Mission régionale d'autorité environnementale
Île-de-France

**Avis délibéré en date du 27 septembre 2018
de la Mission régionale d'autorité environnementale sur le projet de
carrière et d'installation de traitement et de stockage de déchets
de la société TERRA 95 à Épinay-Champlâtreux (95)**

Synthèse de l'avis

Fig 7 : Projections des objectifs de la loi de transition énergétique pour les ISDND en Ile-de-France (source ORDIF)

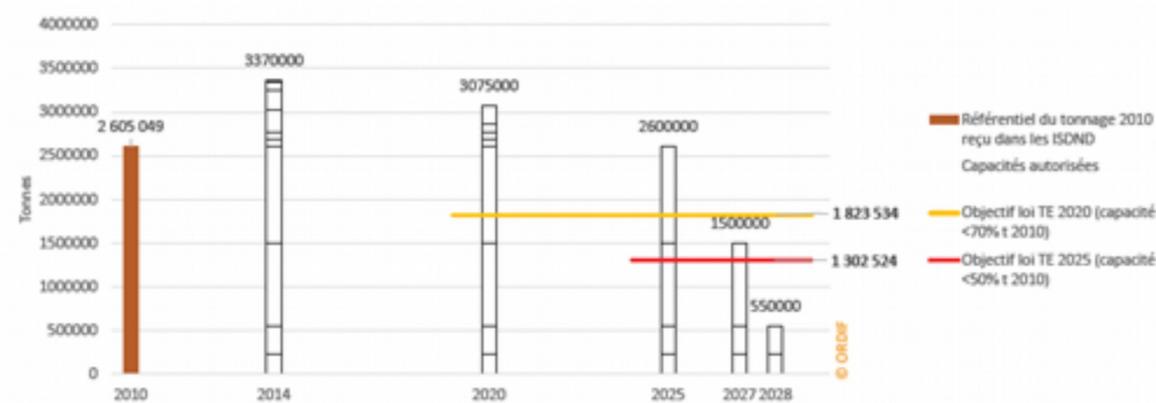
La capacité de stockage autorisée en Ile-de-France apparaît donc d'ores et déjà supérieure à ces objectifs et ceci, jusqu'en 2027.

Au vu de l'incompatibilité de l'installation de stockage de déchets non dangereux (ISDND) projetée avec le plan régional d'élimination des déchets ménagers et assimilés (PREDMA) jusqu'en 2019, la MRAe recommande à TERRA 95 de suspendre son projet dans l'attente de l'adoption du futur plan régional de prévention et de gestion des déchets (PRPGD) d'Ile-de-France.

Fig 10 : Mesures de réaménagement du site (source : étude d'impact

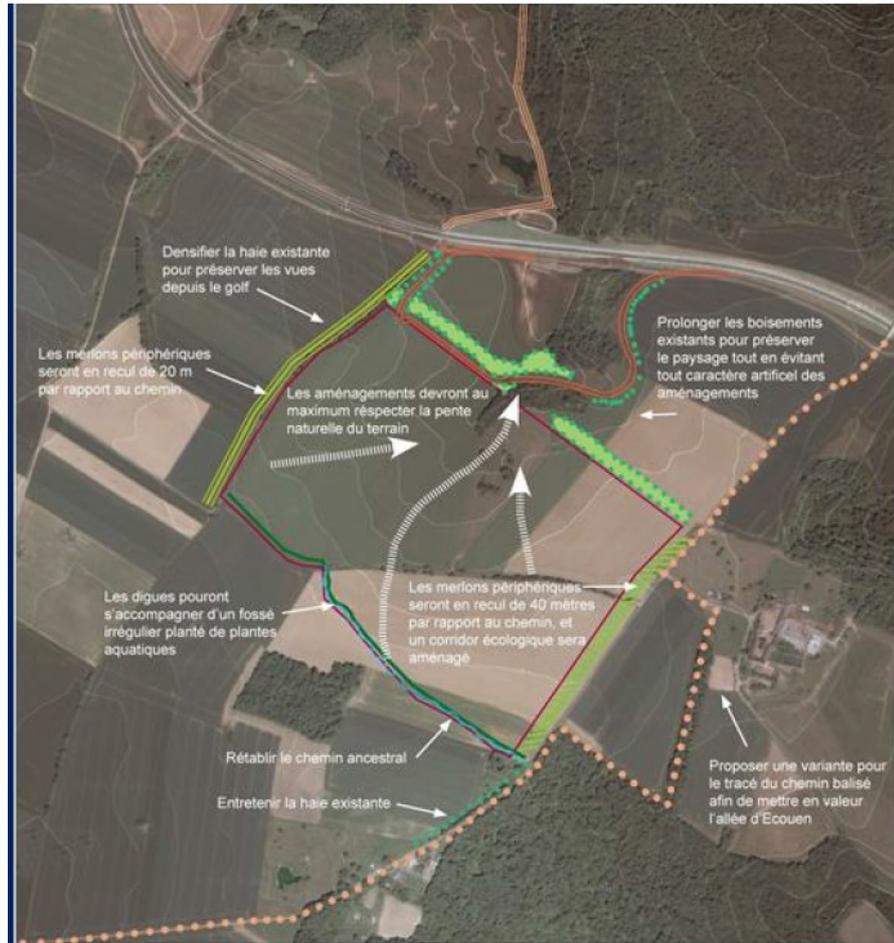
Toutes ces mesures combinées à une perception visuelle limitée du terrain depuis l'extérieur devraient favoriser l'intégration paysagère du projet dans son environnement et réduire la gêne visuelle pour les tiers.

Fig 13 : Localisation des piézomètres (source : étude d'impact

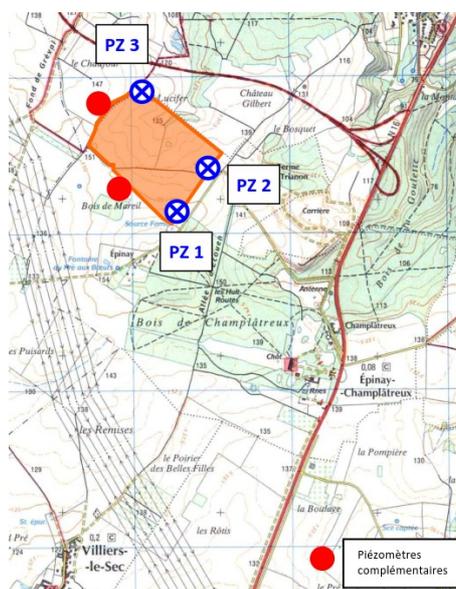
En raison des incertitudes sur les écoulements des nappes à partir du site et de l'enjeu de la protection des deux captages, l'implantation d'un piézomètre de contrôle en direction des captages apparaît indispensable

- **de compléter les études hydrogéologiques pour préciser les écoulements de la nappe à partir du site du projet par rapport aux deux captages d'eau potable de Mareil-en-France et de Fontenay-en-Parisis ;**
- **de confirmer qu'un piézomètre complémentaire sera implanté en direction des deux captages d'eau potable, ceci quelles que soient les conclusions des études hydrauliques à venir.**

Le complément apporté au dossier le 28 mai 2018 précise que ces piézomètres complémentaires seront mis en place.
